ARCHITEKTONICKÁ JEDNOFÁZOVÁ UŽŠÍ PROJEKTOVÁ SOUTĚŽ O NÁVRH
„Sportovní hala pro dráhovou cyklistiku a atletiku“

VYSVĚTLENÍ SOUTĚŽNÍCH PODMÍNEK Č. 2

3D pohled na 2NP

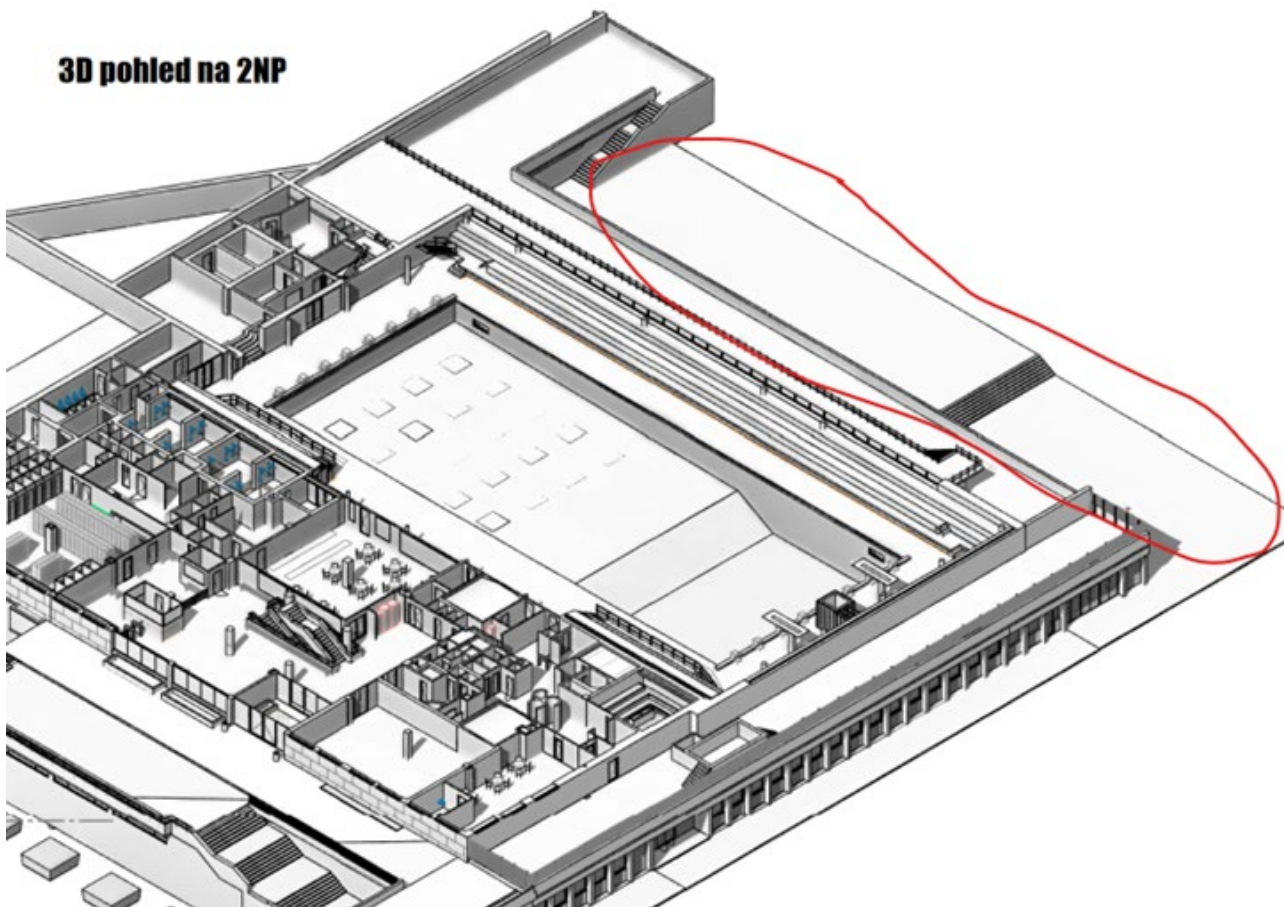
V podkladech od MPSL chybí informace o rozsahu 1.PP mimo obrys 1.NP v rámci řešeného území, který je zřejmý z obhlídky stavby na místě. Pravděpodobně jde vzhledem k výstupům TZB o novou konstrukci vzniklou v rámci rekonstrukce MPSL. Předaný pasport MPSL je z roku 2020.

Je pod terasou vedle bazénu nějaká technologie. Při obhlídce jsou na místě patrné výdechy TZB:

Můžeme s touto plochou v návrhu pracovat? Je tam nějaké omezení?

V části pod terasou se nachází zázemí technologie vodního hospodářství městského plaveckého stadionu, podzemní část místnosti 1.72. Celkový rozsah je patrný z výkresu, který je součástí přílohy tohoto Vysvětlení (P23 – Půdorys 1.NP – výřez místností 1.92, 1.74 ve formátu *.dwg, *.pdf).

Zadavatel v návrhu sportovní haly pro dráhovou cyklistiku a atletiku požaduje respektovat podzemní stavbu technologie vodního hospodářství.
